ACUERDO ADOPTADO POR LA ILMA. JUNTA DE GOBIERNO LOCAL EN LA SESIÓN ORDINARIA CELEBRADA EL DÍA 1 DE MARZO DE 2024, EN RELACIÓN CON EL PUNTO SIGUIENTE:

PUNTO Nº 8.- PROPUESTA DE APROBACIÓN DEL PROYECTO DE URBANIZACIÓN DE SUNC-R-LO.11 “LA TÉRMICA”, PROMOVIDO POR NUEVA MARINA REAL ESTATE, S.L. (EXPEDIENTE Nº: PAI 2018/1500).

**“INFORME PROPUESTA
A LA JUNTA DE GOBIERNO LOCAL**

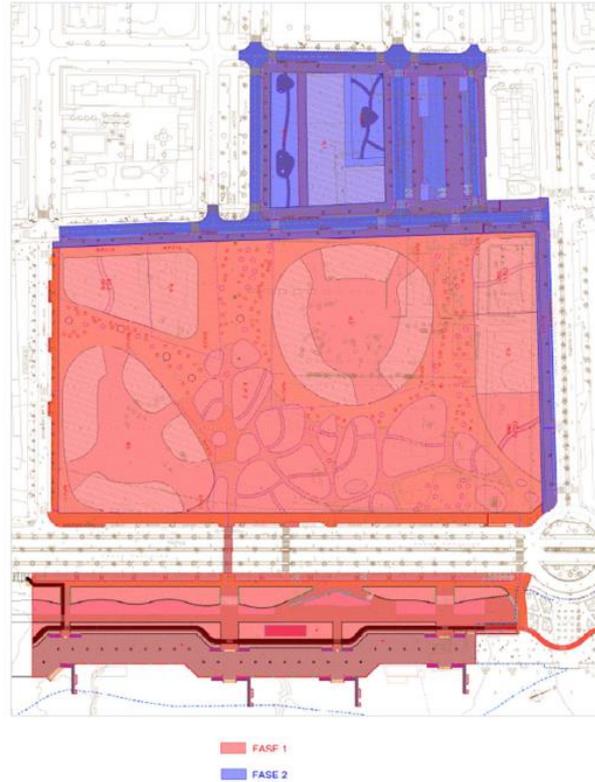
2) **CONTENIDO DEL PROYECTO:** Como se ha dicho, la modificación fundamental que se produce en esta versión del proyecto es que se introduce un faseado del mismo, concretamente en dos fases, tal como se reproduce a continuación:

Esta división en fases está condicionada fundamentalmente porque parte de las obras de urbanización del Sector, incluida la ejecución del aparcamiento público previsto para poder cubrir la demanda de plazas de aparcamiento, estarían ligadas al traslado de la subestación San Sebastián a su nueva ubicación, y a poder demoler todas las instalaciones existentes actualmente en el recinto delimitado de la subestación. Hasta que la nueva subestación no se encuentre en funcionamiento no podrá desmantelarse la actual subestación y por tanto demoler todas las instalaciones que se ubican dentro de este recinto y que interfieren en la ejecución de parte de las obras de urbanización.

De esta forma se plantean dos fases de ejecución de las obras de urbanización, incluyendo en la fase 1 todas las obras que no están condicionadas por el traslado de la subestación y que podrían comenzarse de forma inmediata con la aprobación del proyecto de urbanización, y dejando para la fase 2 las obras que dependen de que se pueda desmantelar el recinto de la actual subestación.
